NACH EINSCHÄTZUNG DER GEMEINDE WESENTLICHE UMWELTBEOZUGENE STELLUNGNAHMEN DER FRÜHZEITIGEN BETEILIGUNG

zum Bebauungsplan und den Örtlichen Bauvorschriften

„IN DEN HAUERN“, Vorentwurf vom 05.11.2020

der Stadt Weinstadt

Abgegangene Hauernkelter (Prüffall Nr. 5M)

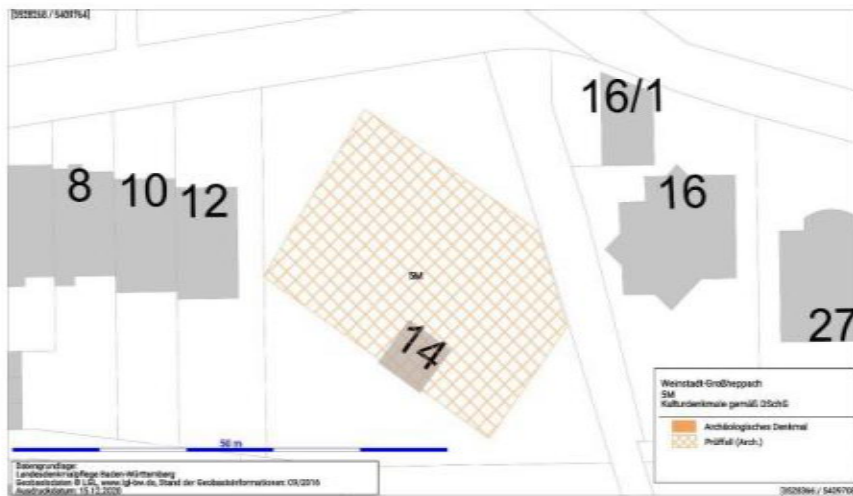
Nach Prüfung werden innerhalb der Plangrenzen denkmalfachliche Interessen der Archäologie des Mittelalters und der Neuzeit berührt, die bislang noch keinen hinreichenden Eingang in die Planungsunterlagen gefunden haben.

Maßgeblich für die Abgrenzung ist die nachstehende Kartierung.

Nach den Schriftquellen ist indirekt eine bereits in hochmittelalterlicher Zeit an dem Standort bestehende Kelter wahrscheinlich zu machen. 1290 stiftet ein Ludwig Hur Weinberge und eine Kelter dem Kloster Adelberg. Lach Lagerbucheintrag 1500 findet dieselbe als „Hurkelter“ explizite Erwähnung und wird nach Ausbauten im 17. Jahrhundert, 1745/ 45 nochmals neu errichtet.

Innerhalb der ausgewiesenen Verdachtsflächen kann daher trotz moderner Eingriffe in bislang nicht, oder nicht tiefgreifend gestörten Arealen mit denkmalwerten archäologischen Befunden und Funden der älteren Bau- und Nutzungsgeschichte, sowie der lokalen Sachkultur gerechnet werden. Weiterhin sind relevante Relikte technischer Anlagen der abgegangenen Kelter zu erwarten.

Entsprechend ihrer heimatgeschichtlichen und dokumentarischen Bedeutung kann es sich dabei um Kulturdenkmale gem. § 2 DSchG handeln, deren Erhalt in öffentlichem Interesse steht. Durch Bodeneingriffe bei baulichen Maßnahmen und Abbrüchen ist gegebenenfalls jedoch eine intensive Beeinträchtigung des Schutzgutes bzw. die Zerstörung archäologischer Kulturgüter zu befürchten.
